OF. ORD. D.E.

ANT.: Ordinario N° 2.598, de fecha 03 de octubre de 2024, de la Superintendencia del Medio Ambiente, que requiere pronunciamiento sobre la pertinencia de ingreso al Sistema de Evaluación de Impacto Ambiental del proyecto “Construcción de Nuevo Relleno Sanitario Ciudad de Iquique”, de titularidad de la Ilustre Municipalidad de Iquique.

MAT.: Evacúa informe.

2. ANTECEDENTES DEL PROYECTO “CONSTRUCCIÓN DE NUEVO RELLENO SANITARIO PARA LA CIUDAD DE IQUIQUE”

Figura N° 3: Cierre perimetral del Proyecto.

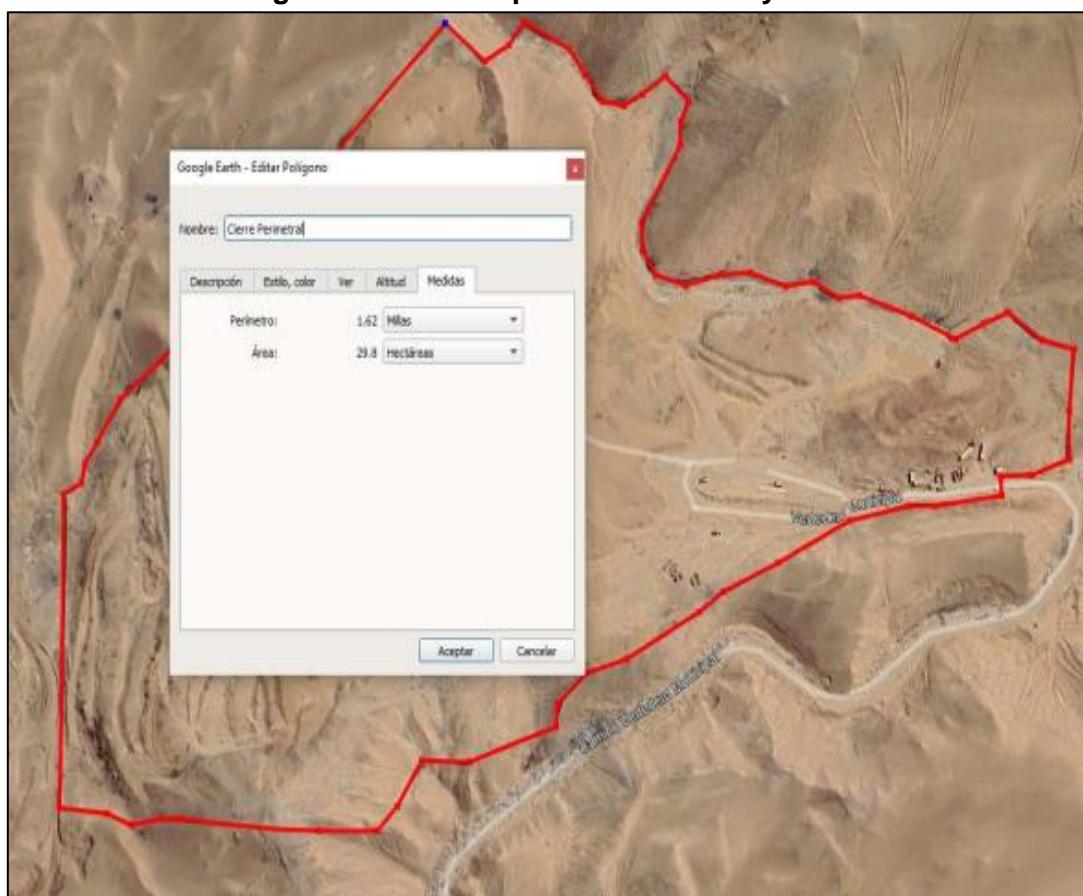
- b) En dicho Plan, la Municipalidad indica que **las dimensiones del terreno corresponden a 29,6 hectáreas**²⁵.
- 3) El cierre perimetral del Proyecto abarca una **superficie total aproximada de 30 hectáreas**, según se indica en la Figura N° 1 de la Res. Ex. N° 1/Rol D-152-2022.

- 4) Con fecha 14 de junio de 2024, la Municipalidad de Iquique y Unión Temporal de Proveedores entre Consultora Residua Limitada, celebraron un contrato de prestación de servicios para la elaboración del Estudio de Prefactibilidad de Diseño de Plan de Cierre Relleno Sanitario El Boro, Iquique – Alto Hospicio, por una suma de \$199.960.110. En lo que interesa para el presente Oficio, cabe indicar que, en el ítem sobre consideraciones previas relacionadas a la situación actual, se señala que “[e]l relleno sanitario de El Boro está ubicado en el sector del mismo nombre en la comuna de Alto Hospicio y cuya propiedad es de la Ilustre Municipalidad de Iquique. Se encuentra ubicado fuera del límite urbano en la Comuna de Alto Hospicio al borde occidental de la cordillera de la costa, al sureste de la ciudad de Iquique, sobre una altura entre 500 y 600 m.s.n.m a 15 Km. del centro de la ciudad, la vía obligada de conexión es la ruta A-16, actual panamericana, que proporciona accesibilidad hacia y desde Iquique, atravesando la comuna de Alto Hospicio, y a 7 Km. respecto de la antigua vía. **Las dimensiones del terreno corresponden a 29,6 hectáreas**²⁶ (énfasis agregado).

- 5) Finalmente, con fecha 20 de junio de 2024, Luis Muñoz Ramírez, en representación de la Municipalidad de Iquique, dio respuesta al requerimiento de información efectuado por la Superintendencia, a través de la Res. Ex. N° 7/Rol D-152-2022. En dicha oportunidad, la Dirección de Aseo y Ornato de la Municipalidad de Iquique indicó que “[l]a cobertura de la superficie del relleno sanitario se realizaba de manera diaria y constante, no superando los 100 m² de desechos expuestos en plataforma, lo anterior respetando la normativa vigente. Por otra parte, es importante señalar que en la actualidad se encuentra con la respectiva cobertura en su totalidad como consecuencia del incendio ocurrido a principios del año 2022. **Se adjunta planimetría con detalle de la superficie del relleno sanitario la que contempla una superficie total de 29,8 hectáreas**²⁷ (énfasis agregado).

Figura N° 4: Distancia desde el Proyecto al receptor más cercano.

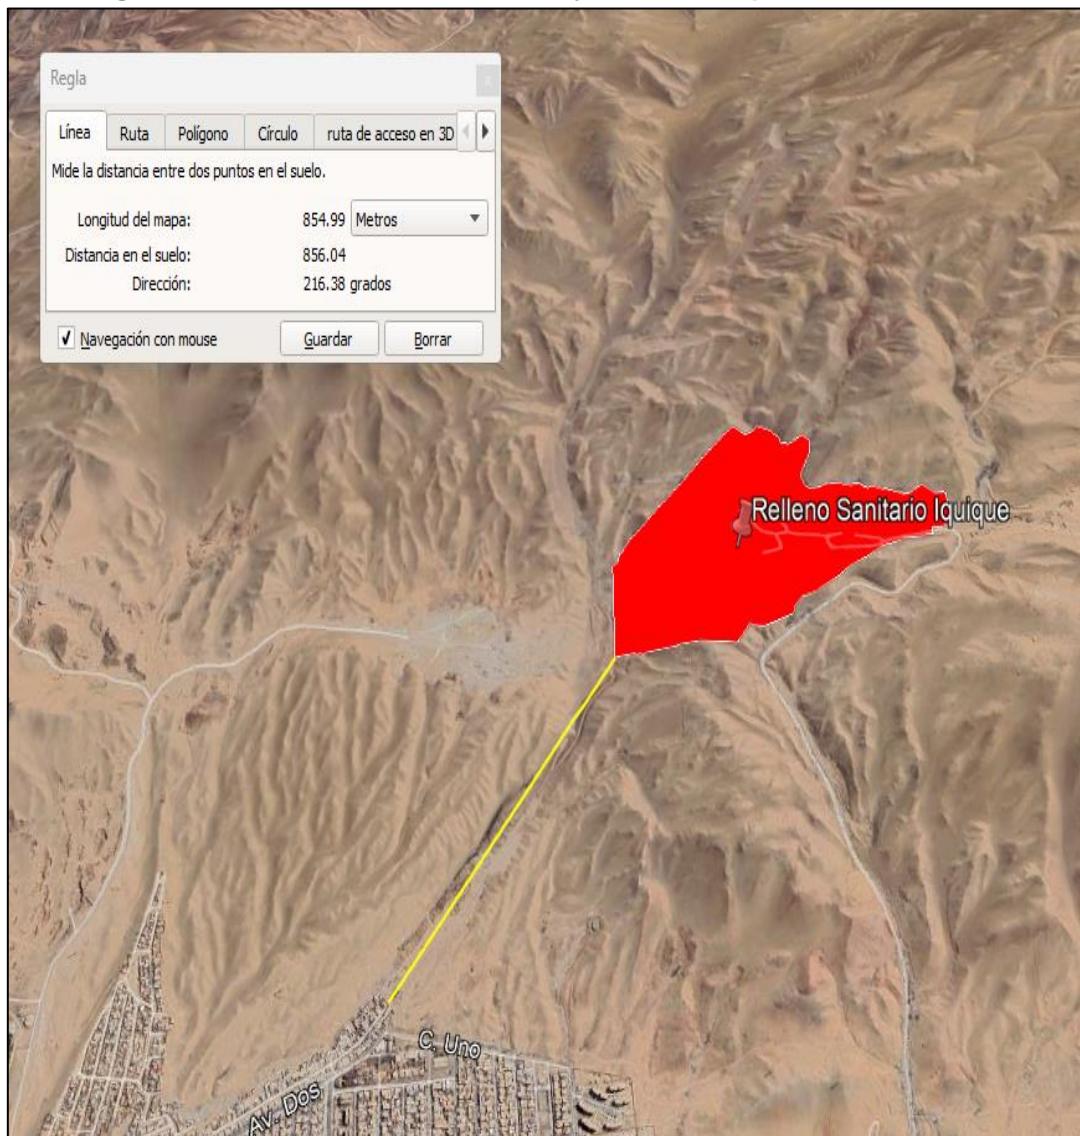
Sin embargo, es posible observar que, en sus condiciones actuales, el Proyecto se encuentra ubicado a una distancia aproximada de 850 metros hasta el receptor más cercano, según se muestra en la siguiente Figura:

En consecuencia, es posible señalar que el aumento de la superficie total del Proyecto desde las 18 hectáreas de superficie contempladas originalmente, hasta las 30 hectáreas aproximadamente de superficie total actual, modifica sustantivamente los impactos ambientales del Proyecto original sobre la salud de la población, en términos de extensión y magnitud. Lo anterior, por cuanto el análisis sobre impactos en medio humano a raíz de las emisiones de olores generadas por el Proyecto no consideró receptores a menos de 2 km de distancia, en circunstancias que el receptor más cercano se ubica a aproximadamente 850 metros de distancia.

En virtud de lo anterior, esta Dirección Ejecutiva hace presente a vuestra Superintendencia que, en atención al aumento de la superficie total del Vertedero, desde las 18 hectáreas originales, hasta las 30 hectáreas aproximadas con las que operó hasta el año 2021, conllevan una modificación de lo evaluado ambientalmente respecto de la Etapa de Abandono del Proyecto. En este sentido, **el aumento de la superficie es de una magnitud tal que generará variaciones en la cantidad de extracción de material del suelo y el recubrimiento de tierra en un área mayor a la considerada en el marco de la evaluación de impacto ambiental del Proyecto original**. De este modo, se hace presente que dicha modificación a la Etapa de Abandono del Proyecto deberá, por tanto, ser sometida al SEIA, a fin de evaluar los impactos ambientales de las partes, obras y acciones que se ejecutarán en el marco del cierre del Proyecto, y que modifican los impactos evaluados originalmente.
